「緩みゾーン」の検討

報告書に見られる問題点

貫入岩のフェンスター(窓)構造

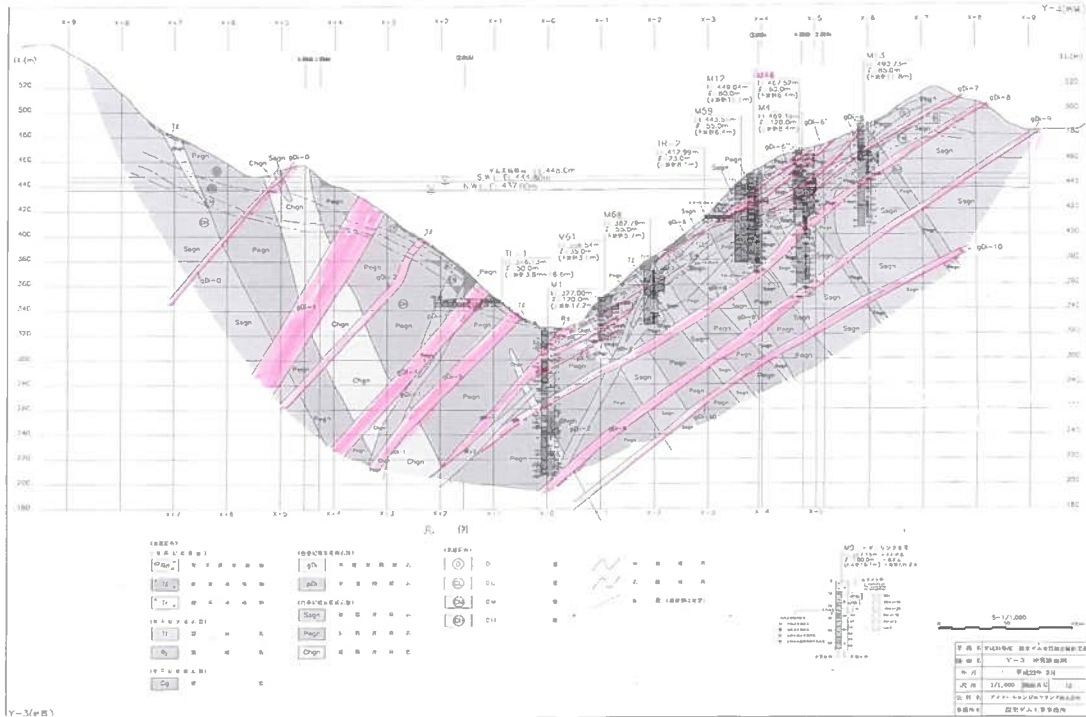
基盤は北傾斜、貫入岩は南傾斜 しかも貫入岩(閃緑岩)はマサ化(Y-3)

TR-3の地質分離面のカウントダイヤグラム

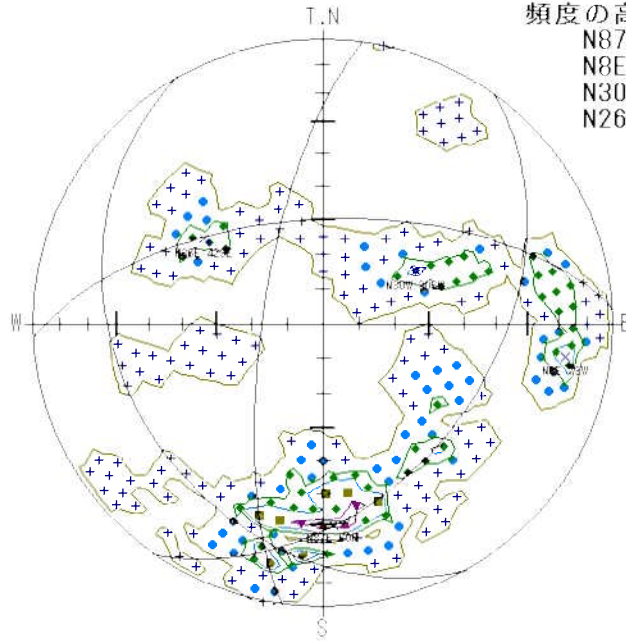
頻度の高い地質分離面

- N87E 60N
- N8E 73W
- N30W 30SW
- N26E 42SE
